PI 2248

PRODUCT INFORMATION

POMPY WODY O ZMIENNEJ WYDAJNOŚCI DO SILNIKÓW 3.0 TFSI

Pompa wody 7.10942.21.0 z piastą z czterema otworami

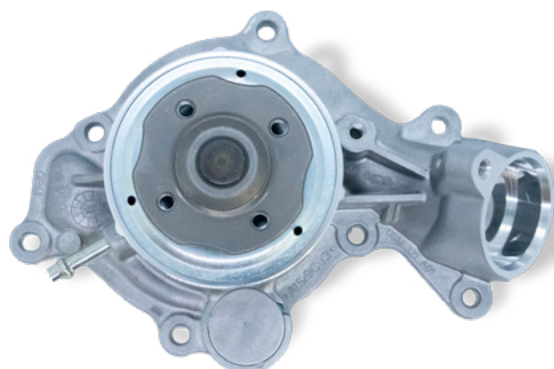
Od stycznia 2025 r. pompa wody o numerze katalogowym OE 06M 121 013 D nie jest już dostępna w ofercie OE. Została zastąpiona numerem OE 06M 121 013 G. Ponieważ nowa pompa wody 06M 121 013 G ma inną piastę (sześć otworów zamiast czterech), podczas wymiany należy wymienić nie tylko samą pompę wody, ale także koło pasowe i śruby.

Motorservice nadal ma w swojej ofercie wersję z czterema otworami 121 013 D pod numerem katalogowym 7.10942.21.0. Można ją wymienić wyłącznie wraz z oryginalnym kołem pasowym i odpowiednimi śrubami. Dlatego przed montażem należy sprawdzić koło pasowe i śruby oraz w razie potrzeby je wymienić. Jeśli wymiana nie jest możliwa, należy zastosować kompletny zestaw z wersją zoptymalizowaną.
